TRANS/WP.29/GRSP/35
14 juillet 2004

Groupe de travail de la sécurité passive (GRSP)

**RAPPORT DU GROUPE DE TRAVAIL DE LA SÉCURITÉ PASSIVE (GRSP)
SUR SA TRENTE-CINQUIÈME SESSION
(3-7 mai 2004)**

PROPOSITION DE PROJET DE RECTIFICATIF 1 À LA SÉRIE 06
D'AMENDEMENTS AU RÈGLEMENT N° 14
(Ancrage des ceintures de sécurité)
(voir par. 16 du présent rapport)

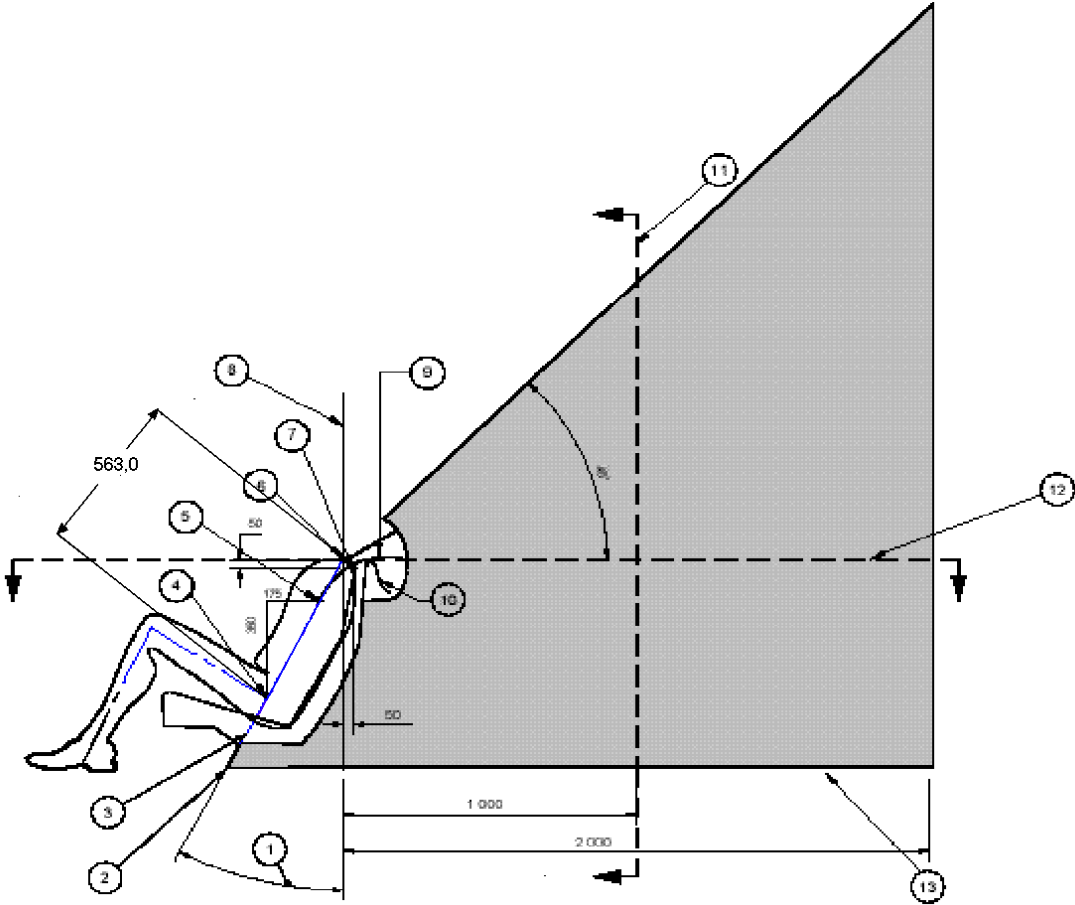
Insérer dans la figure 6 une nouvelle dimension (563,0 mm) mesurée entre le point R et le point H, comme indiqué ci-après:

Annexe 2

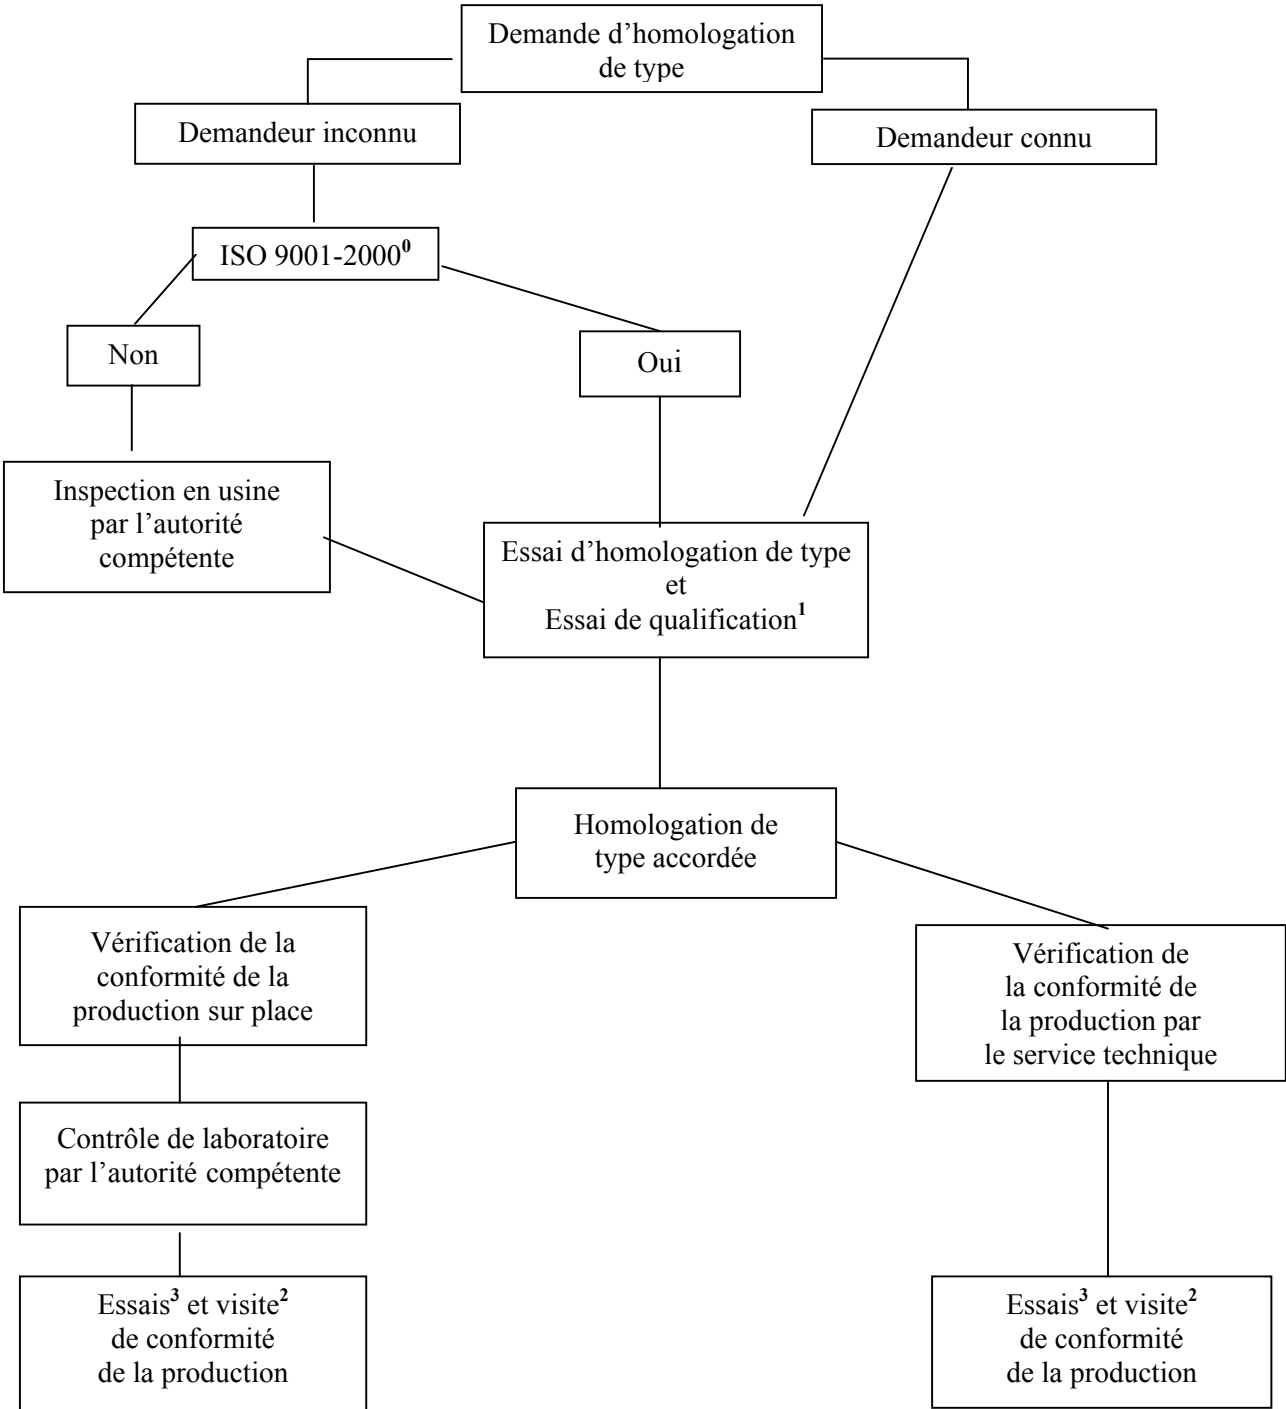
Figures représentant la marque d'homologation, remplacer «032439» par «042439» et «032450» par «042450».
